DRVE- 912 -2022

INFORME DE INSPECCIÓN No. 003- 2022.

INFORME TÉCNICO DE INSPECCIÓN AL SITIO DE DESARROLLO DEL PROYECTO

- I. FECHA DEL INFORME: 05 DE SEPTIEMBRE DEL 2022
- II. NÚMERO EXPEDIENTE: DEIA-II-M-038-2022.
- III. NOMBRE DEL PROYECTO: “EXTRACCIÓN DE MATERIAL (GRAVA) DEL RÍO TRIBIQUE PARA LA CONSTRUCCIÓN DEL CAMINO SAN JOSÉ – CALIDONIA – PLATANARES – PIXVAE”
- IV. NOMBRE DEL PROMOTOR: ININCO,S.A.
- V. PARTICIPANTES:

Ilustración No. 4. Vista del sitio denominado “**INSTALACIÓN DE TRITURADORA**”

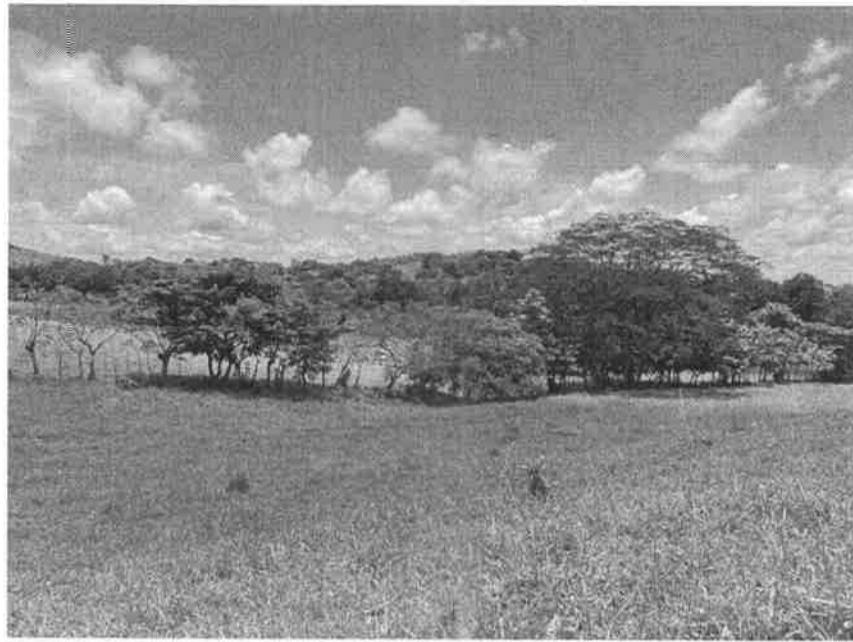
- El área denominada como área de instalación de trituradora y zona directa donde se realizará la trituración del material pétreo extraído, cuenta con una topografía medianamente inclinada, por lo cual, el promotor tiene contemplado corte, relleno y nivelación en esta zona. Con coordenada del acceso 462289 E 884748 N.

**PROVINCIA DE VERAGUAS, DISTRITO DE SONÁ, CORREGIMIENTO DE SONÁ (CABECERA),
CALIDONIA-VERIFICACIÓN DE COORDENADAS "EXTRACCIÓN
DE MATERIAL (GRAVA) DEL RÍO TRIBIQUÉ"-
ININCO, S.A.**

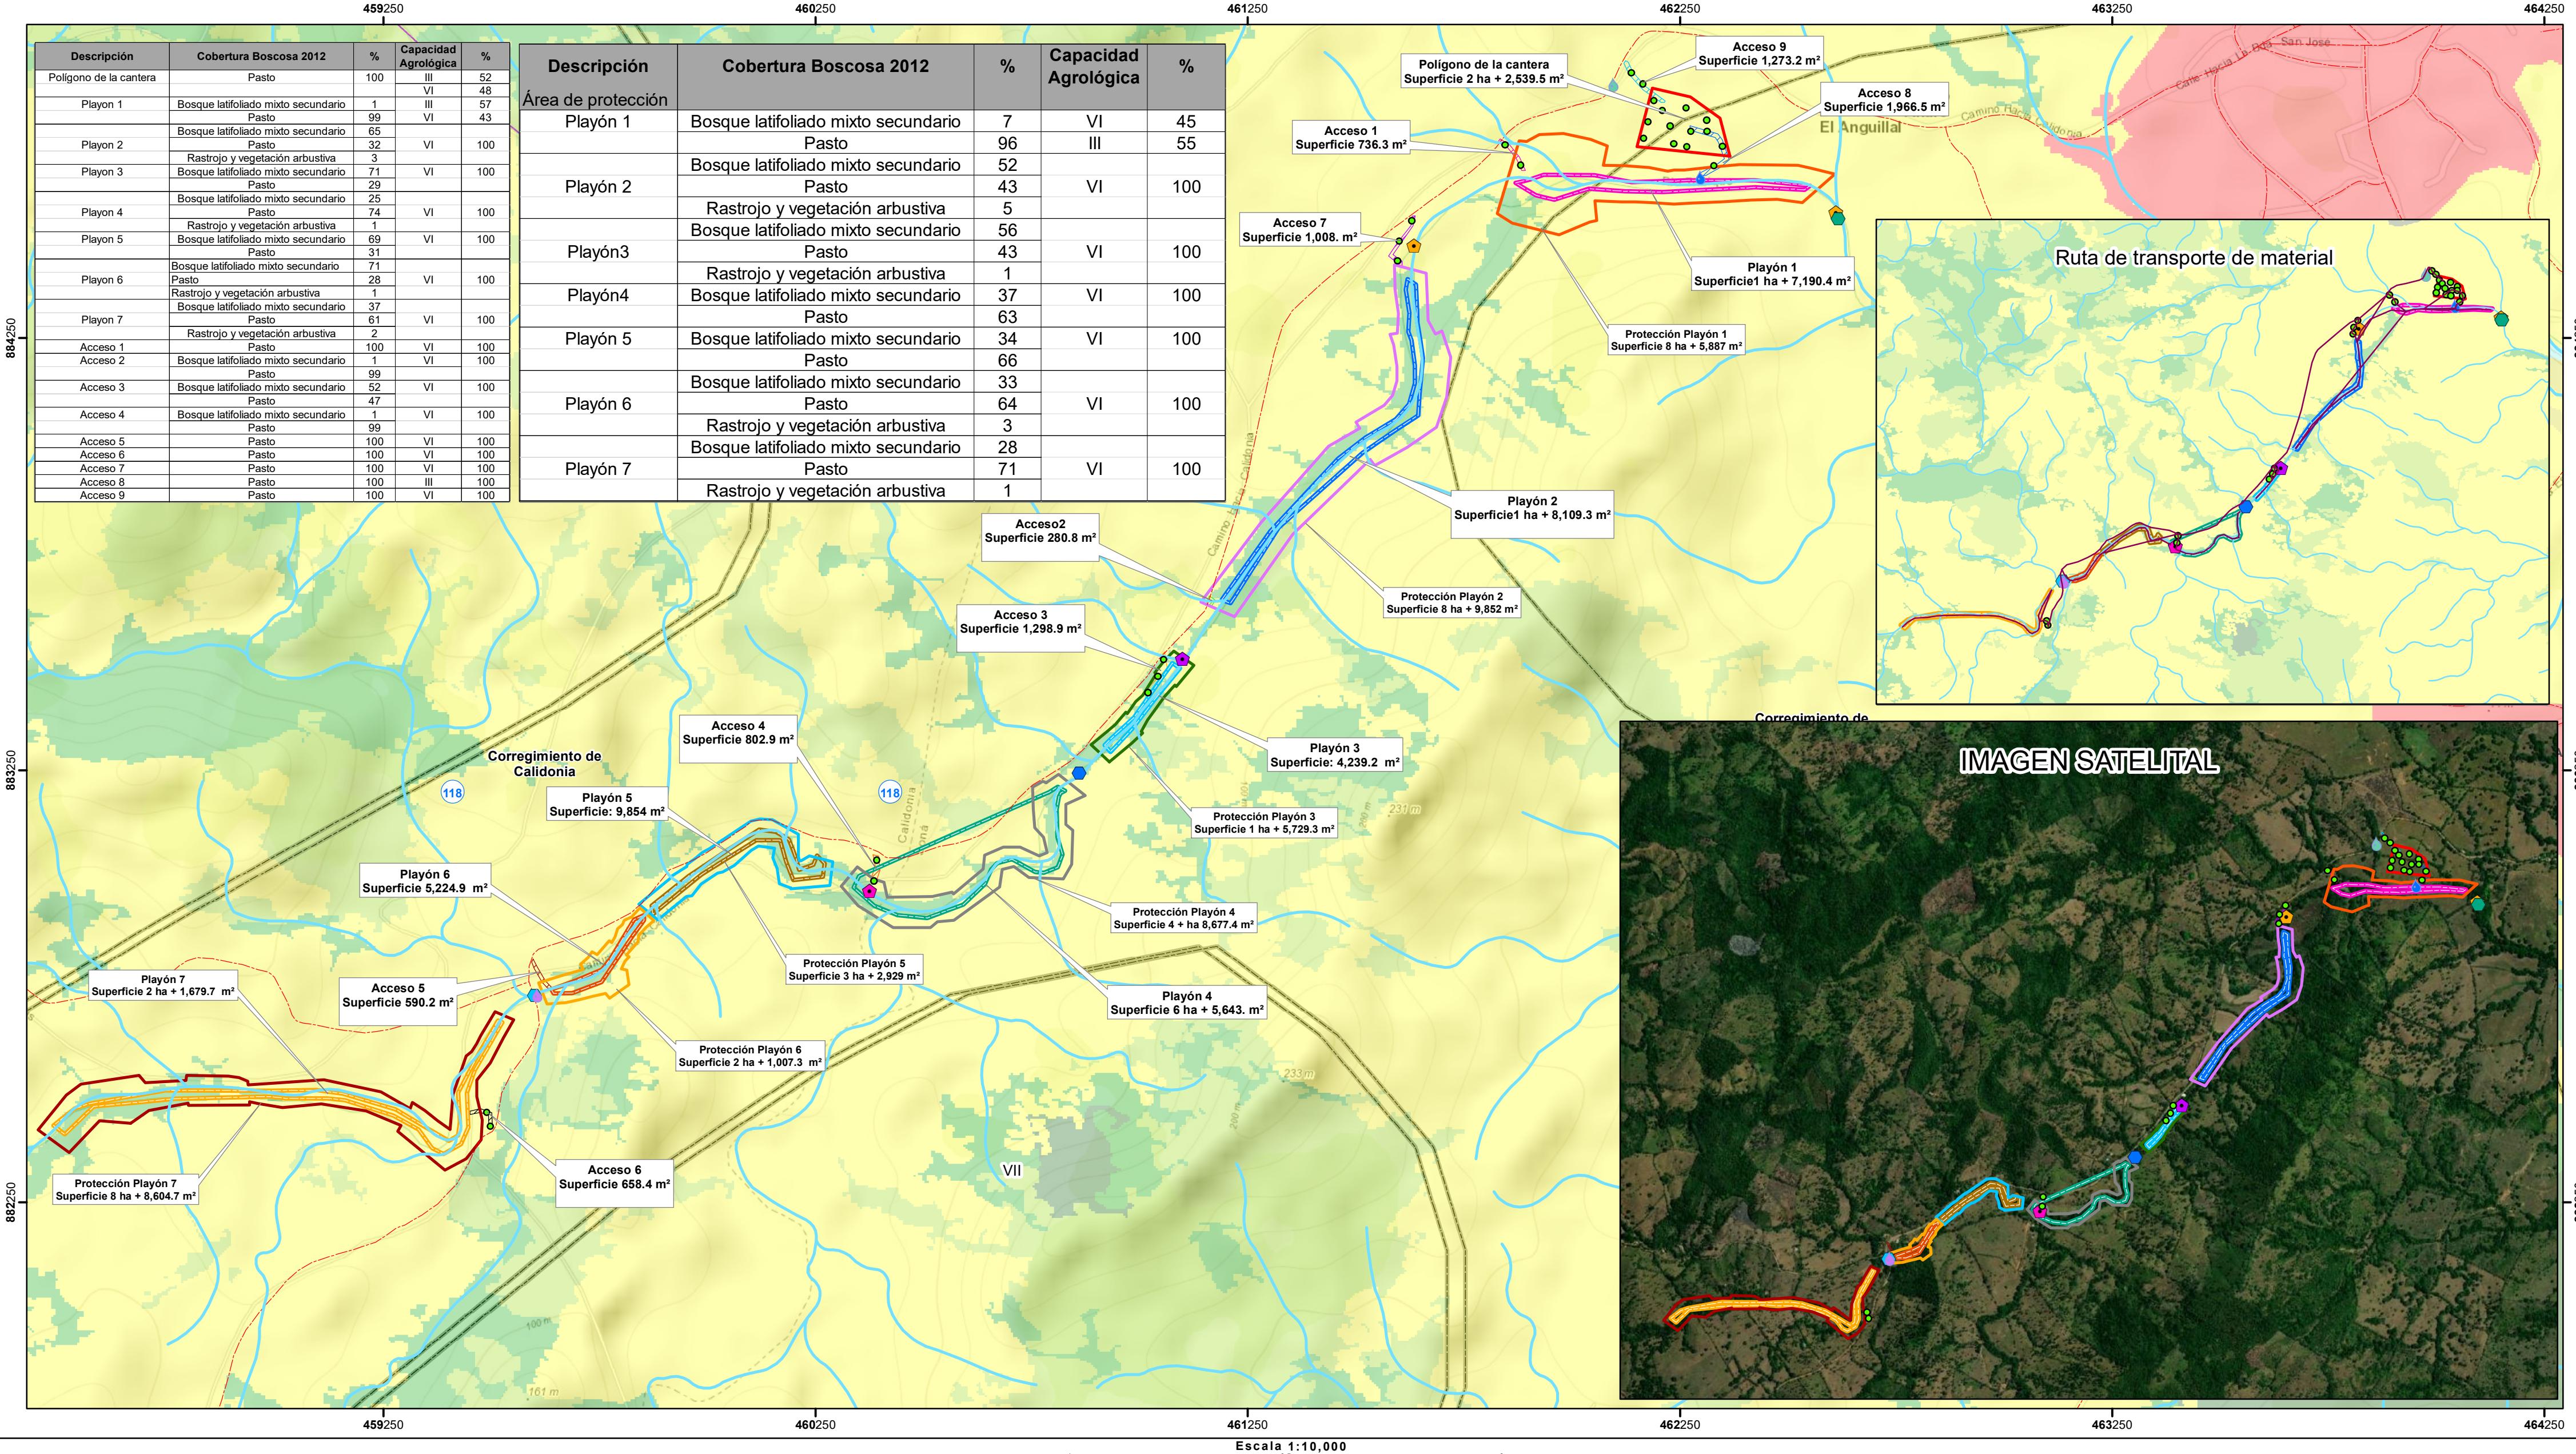
- El proyecto se encuentra fuera del SINAP.
- verificar la ruta de transporte de material no tiene orden lógico.
- Los datos se dibujaron en base a las
